ПАСПОРТ ДОСТУПНОСТИ
объекта социальной инфраструктуры (ОСИ)
№ 20

Государственно бюджетное профессиональное образовательное учреждение «Байкальский колледж туризма и сервиса», корпус практических занятий

670033, Республика Бурятия, г. Улан-Удэ, ул. Краснофлотская, 2

**АКТ ОБСЛЕДОВАНИЯ
объекта социальной инфраструктуры
К ПАСПОРТУ ДОСТУПНОСТИ ОСИ
№ 20**

Фото 18.1 (22)

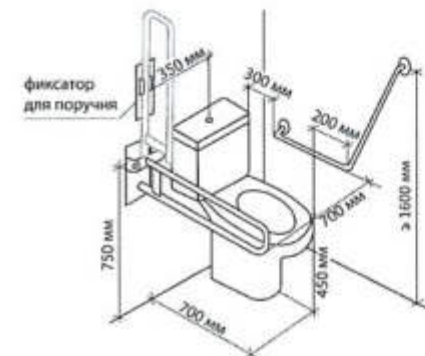
В универсальной туалетной комнате предусмотрено наличие только стационарного поручня, установлен на высоте 0,865 м.

Текущий ремонт

Фото 18.1 (3)

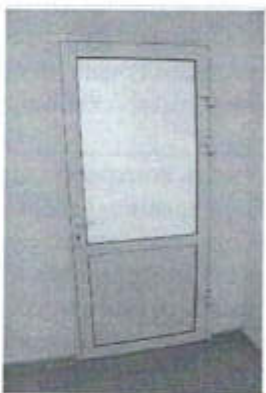
Выключатель расположен на высоте более 1,3 м.

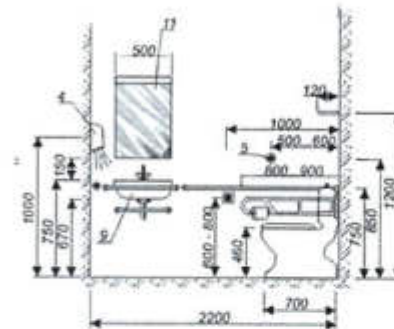
В туалетной комнате возле унитаза и раковины отсутствуют крючки для костылей и иных принадлежностей

В кабине сбоку от унитаза следует предусматривать пространство рядом с унитазом шириной не менее 0,8 м для размещения кресла-коляски, а также крючки для одежды, костылей и других принадлежностей (п. 6.3.3 СП 59.13330.2020)

Текущий ремонт

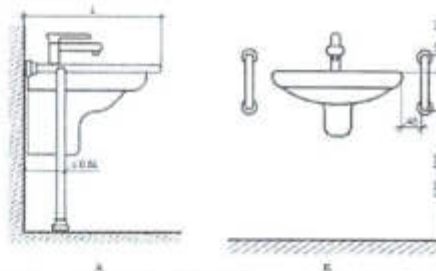
Зеркало в туалетной комнате расположено на высоте более 1,2 м

Фото 18.2 (1)

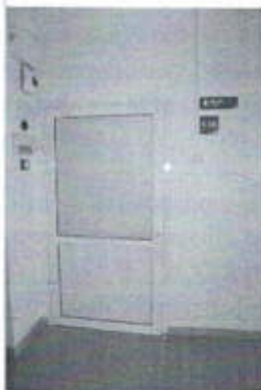
Отсутствуют нормативные информирующие обозначения женской туалетной комнаты, выполненные рельефным шрифтом и продублированные рельефными знаками со стороны дверной ручки

Фото 18.2 (7)

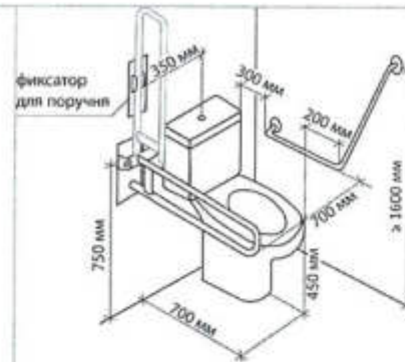
Ширина дверей туалетных комнат 0,87 м, ширина дверей туалетных кабинок 0,70 м.

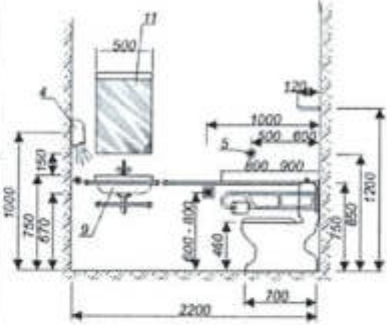
Бачки унитазов расположен не в плотную к стене. Высота унитазов от 0,39 до 0,43 м. Писсуары расположены на высоте 0,81 м	Все	В санитарно-бытовых помещениях, доступных для инвалидов, следует применять имеющие опору для спины унитазы: высотой – 0,45–0,5 м (от уровня пола до поверхности сидения), длиной – 0,7 м. Один из писсуаров следует располагать на высоте от пола не более 0,4 м. (п. 6.3.3 СП 59.13330.2020) Бочки унитазов рекомендуется плотно прижимать к стене Следует применять унитазы и писсуары с автоматическим сливом воды или с ручным кнопочным управлением. Допускается применение унитазов и раковин умывальников с механизмом электрического или гидравлического вертикального перемещения (п. 6.3.9 СП 59.13330.2016).	Текущий ремонт
	Отсутствуют крючки для костылей и иных принадлежностей в туалетных комнатах	Все	В кабине сбоку от унитаза следует предусматривать пространство рядом с унитазом шириной не менее 0,8 м для размещения кресла-коляски, а также крючки для одежды, костылей и других принадлежностей (п. 6.3.3 СП 59.13330.2020) Вспомогательное оборудование рекомендуется выделять контрастным цветом При проектировании интерьеров, подборе и расстановке приборов и устройств, технологического и другого оборудования следует исходить из того, что зона досягаемости для посетителей в кресле-коляске и низкого роста должна находиться в пределах: - при расположении сбоку от посетителя – не выше 1,4 м и	Текущий ремонт

<p>не ниже 0,3 м от уровня пола; - при фронтальном подходе – не выше 1,2 м и не ниже 0,4 м от уровня пола (п. 8.1.7 СП 59.13330.2020).</p> 	
				<p>Диспансеры для мыла, сушилка для рук и другое оборудование должно быть расположено на высоте не более 1,1 м.</p>	Все	<p>Ручки, рычаги, краны и кнопки различных аппаратов, створок окон для проветривания (не менее одной створки), отверстия вендинговых автоматов, отверстия для банковских карт, чип-карт, слоты купюро- и монетоприемников терминалов, информационные дисплеи и прочие устройства, которыми могут воспользоваться инвалиды на креслах-колясках, следует размещать на высоте 0,85–1,1 м от уровня пола, на расстоянии не менее 0,6 м от боковой стены помещения. Шрифт и уровень контраста надписей принимают по ГОСТ Р 51671 (п. 6.4.2 СП 59.13330.2020).</p>	Текущий ремонт
			 <p>Фото 18.2 (30)</p>	<p>На раковинах водопроводные краны рычажного типа</p>	К, О, С	<p>В доступных кабинках (душевых, ваннных) у раковин для инвалидов в общих умывальных и универсальных кабинках уборных следует применять водопроводные краны с рычажной рукояткой и термостатом, а при возможности – с автоматическими и сенсорными кранами бесконтактного типа. Применение кранов с раздельным управлением горячей и холодной водой не допускается (п. 6.3.9 СП 59.13330.2020)</p>	Не нуждается
